**Oggetto:** Osservazioni al progetto cod. procedura 10648, relativo alla realizzazione di un impianto eolico denominato "Turrumè", costituito da 11 aerogeneratori di potenza unitaria di 6 MW, per una potenza complessiva di 66 MW e opere di connessione alla RTN, da realizzarsi nei Comuni di Polizzi Generosa (PA), Castellana Sicula (PA) e Valledlunga Pratameno (CL), Sclafani Bagni (PA) e Villalba (CL).

**Modulo per la presentazione delle osservazioni per i piani/programmi/progetti sottoposti a procedimenti di valutazione ambientale di competenza statale**

**TESTO DELL' OSSERVAZIONE****Analisi sulle interferenze relative al Parco eolico Campanella di PEMS**

Estratto documento SIADW0014 inviato da proponente Edison

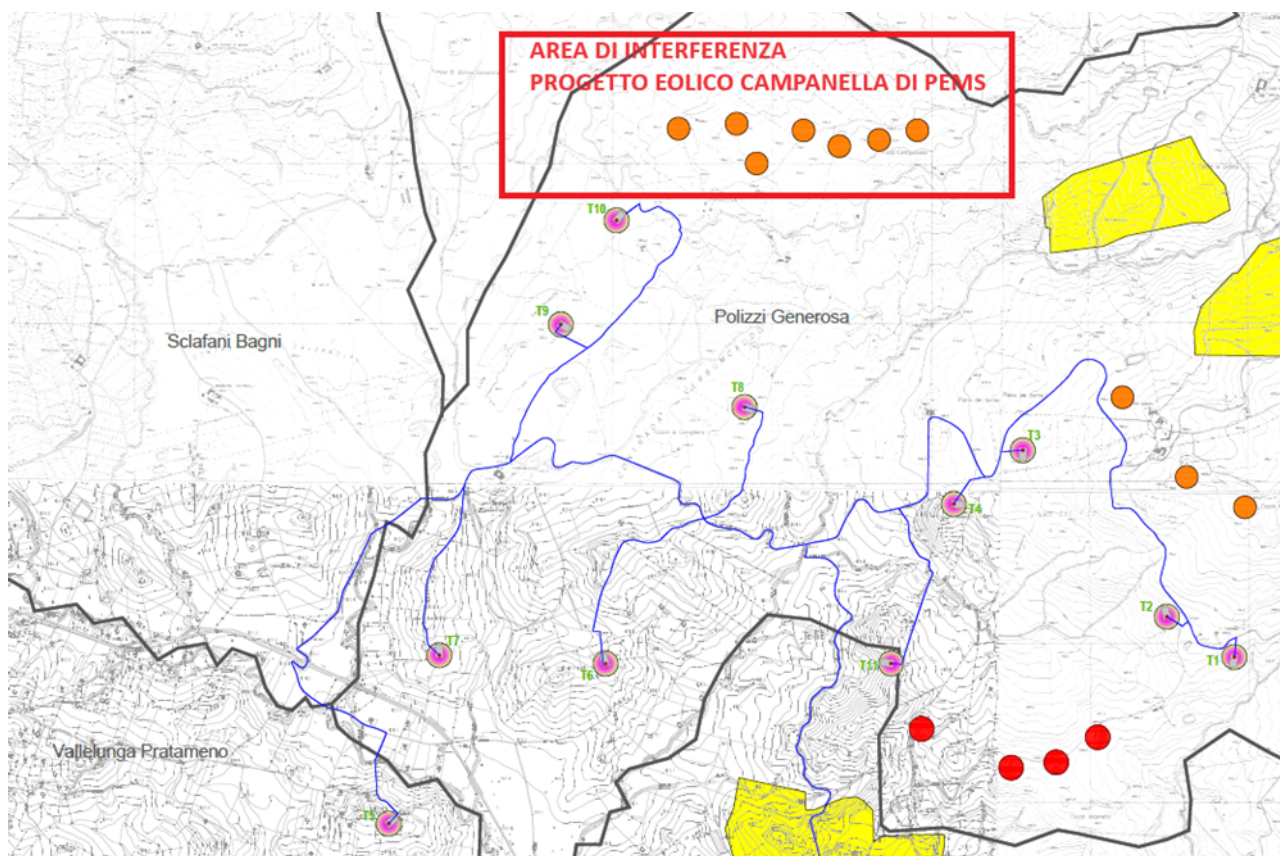
L'impianto in sviluppo prevede l'installazione di aerogeneratori in prossimità dell'impianto eolico di cui è titolare Parco Eolico Monti Sicani srl, ed essendo le turbine proposte di potenza e dimensioni molto elevate, emerge da una prima analisi che la futura installazione delle stesse aumenterebbe l'intensità di turbolenza, con conseguente diminuzione della producibilità dell'impianto di Parco Eolico Monti Sicani srl, aumento di costi di esercizio e riduzione della vita utile delle macchine. Emerge inoltre, da una prima analisi, che la perdita di producibilità annua dell'impianto autorizzato di Parco Eolico Monti Sicani srl è da valutarsi del 1+2%.
